Detaljregulering Lykkja boligfelt

Plan- id: 2018008

Merknader etter høring og offentlig ettersyn 19.06.20 – 21.08.20

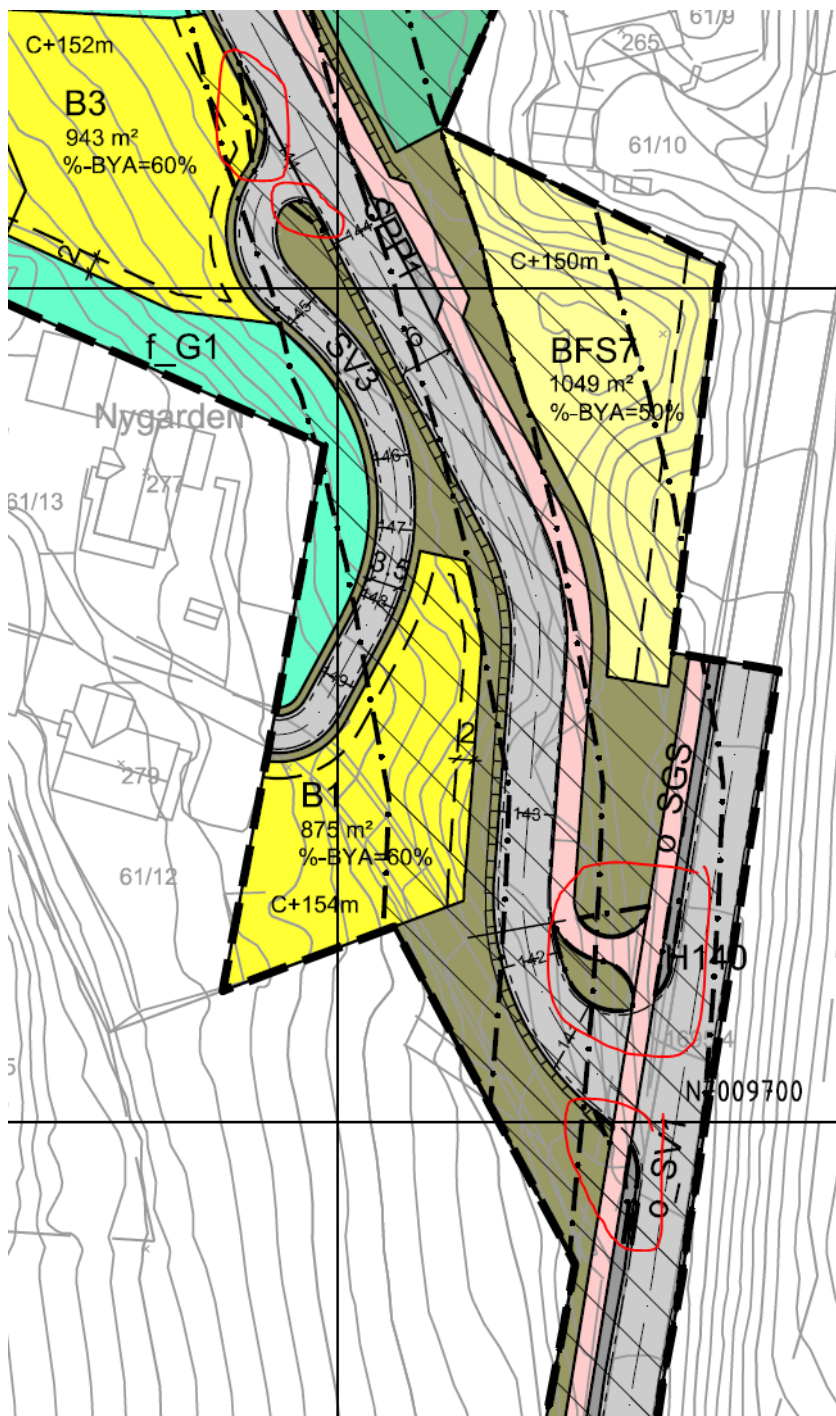
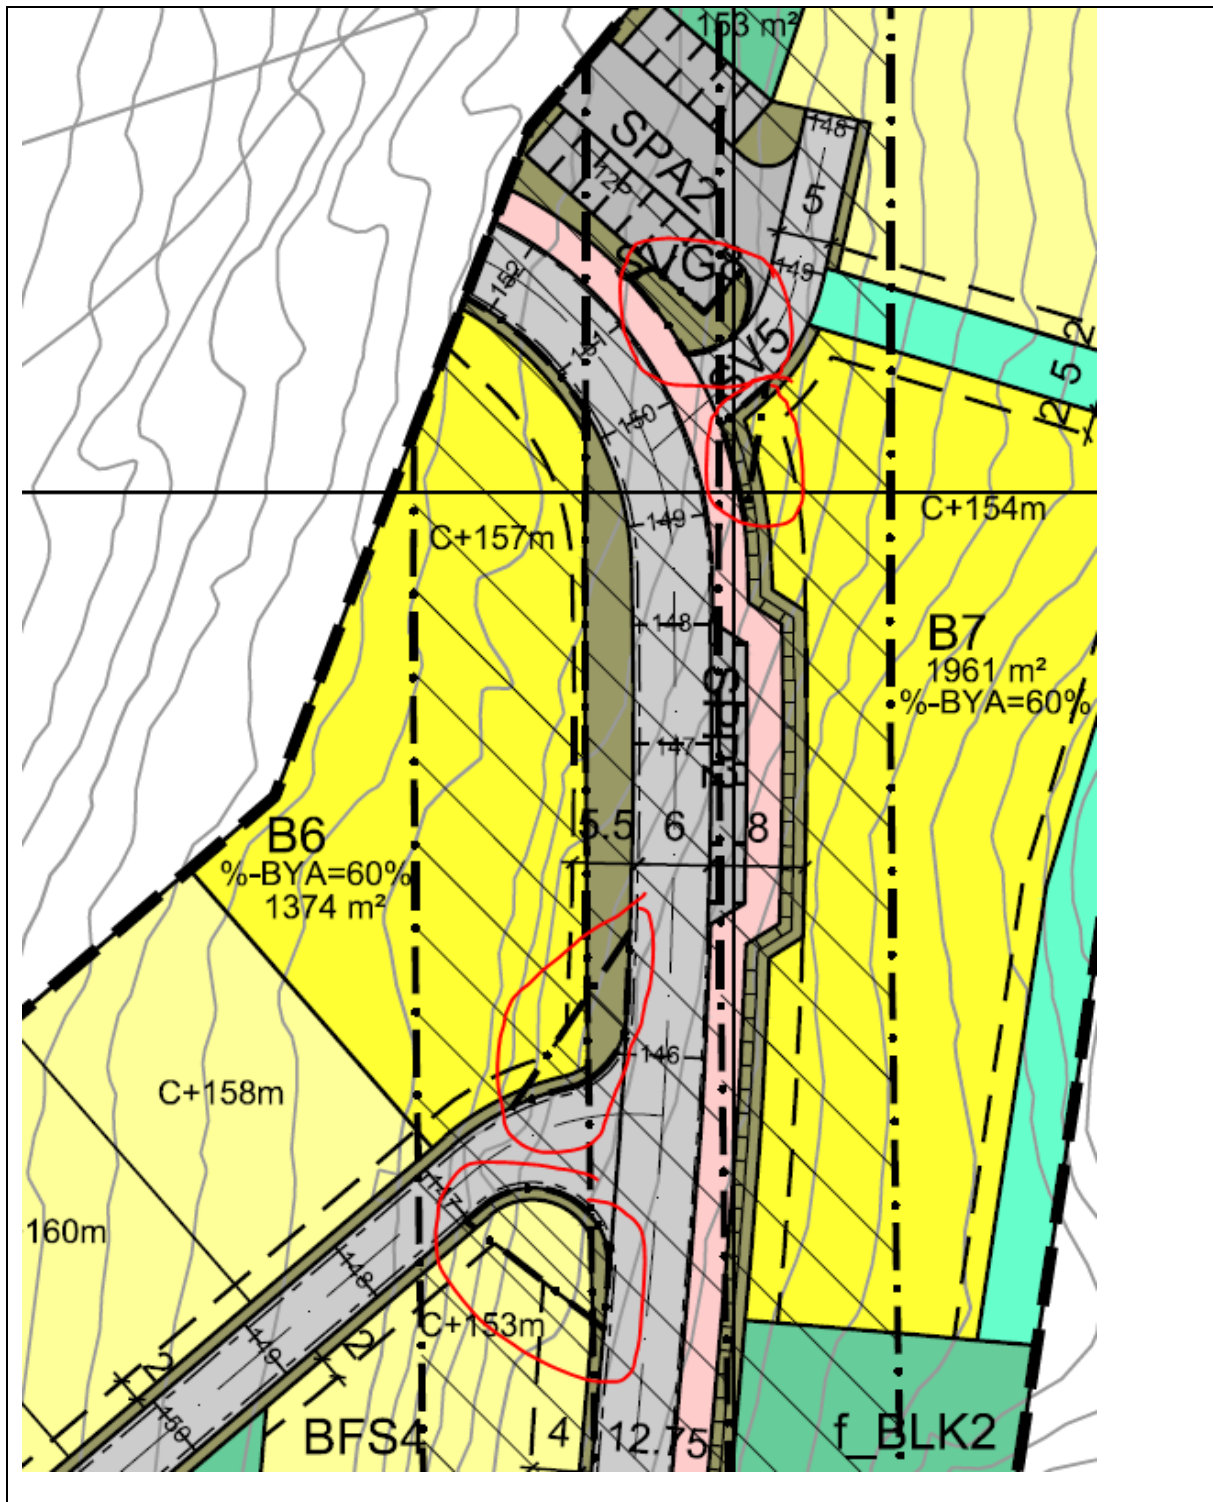
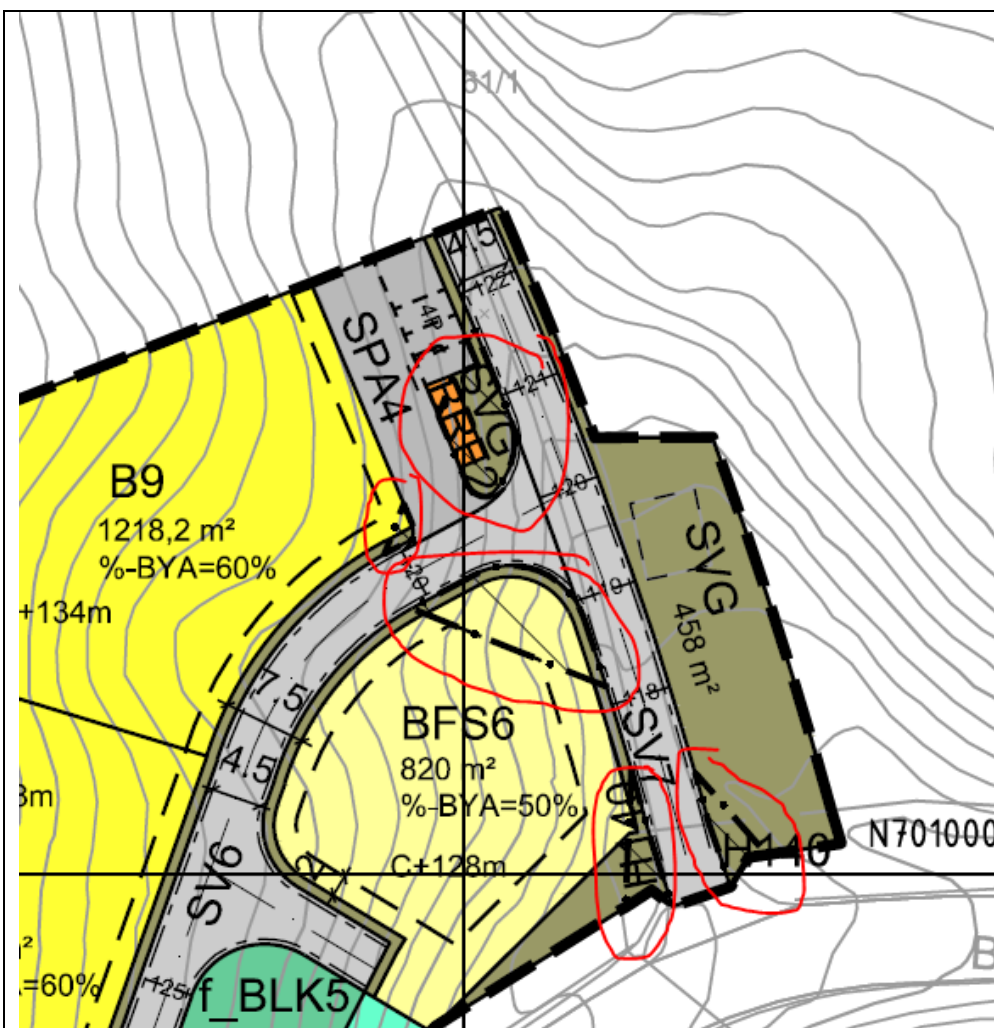
Nr A3	NVE	Dato: 02.07.2020
<p>1. <u>Geoteknikk/grunnforhold</u></p> <p>Som det fremgår av planforslaget er planområdet beliggende nedenfor øvre marin grense og delvis på havavsetninger. Det er derfor avgjørende at forholdet til geoteknikk avklares ifbm. Med planarbeidet, og ikke forskyves til byggesaken. Det er stilt krav i bestemmelsene om at det skal foreligge geoteknisk vurdering ved søknad om opparbeiding av feltet. Dette er i utgangspunktet positivt, men etter NVE's oppfatning er ikke det i tråd med veileder H-5/18, og ikke intensjonen i PBLs § 4-3/forvaltningslovens § 17-1 og samsvarer ikke med referatet fra oppstartsmøtet.</p> <p>Tiltaket innebærer en betydelig utbygging. <i>NVE krever derfor at det utarbeides et geoteknisk notat/vurdering av skredfagkyndige som avklarer skredsjikkerheten i tråd med kravene om sikker byggegrunn i TEK17 og PBLs §§ 4-3 og 28-1. Dette er å anse som vilkår for egengodkjenning – innsigelse til planforslaget.</i></p> <p>2. <u>Overvannshåndtering/VA</u></p> <p>Multiconsult har utarbeidet et overordnet VA-notat av 30.04.20. Etter det vi kan se av det tilsendte planmaterialet går det en gjenlagt bekk gjennom området. Åpne vassdrag er viktig både mht. landskap, flom, overvannshåndtering og biologisk mangfold. Naturbaserte løsninger for overvann skal begrunnes dersom det ikke benyttes. Hvorvidt det er mulig å åpne bekken burde derfor vært nærmere vurdert i planforslaget. Ved etablering av feltet må det som ovenfor nevnt påregnes økte vannmengder i bekken og etter vårt syn må derfor kulverten lokaliseres dersom dette ikke allerede er gjort og tilstanden til denne vurderes som del av ROS-analysen til planforslaget. Vi fraråder uansett bygging oppå bekkkulverter da dette vil kunne skade konstruksjonen og umuliggjør tilgang til- og utskifting av denne. NVE anser ikke at VA-notat svarer godt nok ut flere viktige spørsmål, hvor de mest sentrale manglene er:</p> <ul style="list-style-type: none">- Plassering og lokalisering av flomveger og fordrøyningsmagasin.- Lokalisering og tilstandsvurdering av lukket bekk.- Åpning av bekk.- VA-plan/overvannshåndtering er utarbeidet og tiltak vurdert og anbefalt uten at en kjenner grunnforholdene. <p>3. <u>Konklusjon</u></p> <p>På bakgrunn av ovennevnte krever vi at det utarbeides et nytt VA-notat/vannhåndteringsrapport. Denne må avvete den geotekniske rapporten, må kunne lokalisere bekken og vurdere og avklare tilstanden til kulverten, herunder behov for evt. tiltak. Notatet/rapporten må vurdere mulighetene for gjenåpning av bekken og må beskrive utforming og plassering av grøfter, kulverter, fordrøyningstiltak, flomveier og rør. <i>Dette er å anse som et vilkår for egengodkjenning – innsigelse til planforslaget.</i></p>

<p>Kommentar:</p> <ul style="list-style-type: none">• Det er utarbeidet geoteknisk notat. Dette følger vedlagt.• VA-notat og tilhørende oversiktstegning er revidert. Dette følger vedlagt.• Disse viser plassering og lokalisering av flomveger og fordrøyningsmagasin, samt åpning av bekk. Geotekniske forhold er vurdert. Det vises også til Geoteknisk vurderingsnotat.

1. Det må utarbeides geoteknisk notat/vurdering av skredfagkyndig i tråd med NVE's innsigelse, før planen kan innsendes til 2.gangs behandling.
2. Spørsmål knyttet til overvann svares ut.
3. VA-plan må revideres for å svare ut aktuelle spørsmål. Må oppsummeres med eget avsnitt i planbeskrivelsen. Råder til at innsigelsene imøtekommes.

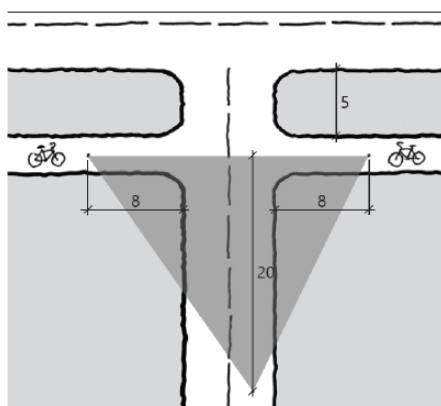
Nr A4	Statens vegvesen	Dato: 02.07.20
1. SVV registrerer at våre innspill av 17.08.18 i det vesentlige er ivaretatt i planforslaget. Vi merker oss dog at siktlinjer og -soner ikke er innregulert (gjelder både i forhold til gang-/sykkelveg og fylkesveg). Vi viser ellers til uttalelse fra Trøndelag fylkeskommune.

Plankartet er revidert. Bildene under viser frisiktszoner som inngår i plankartet. Frisiktszonene er markert med rød penn:

Sikt til gang-/sykkelveg er regulert etter følgende krav:
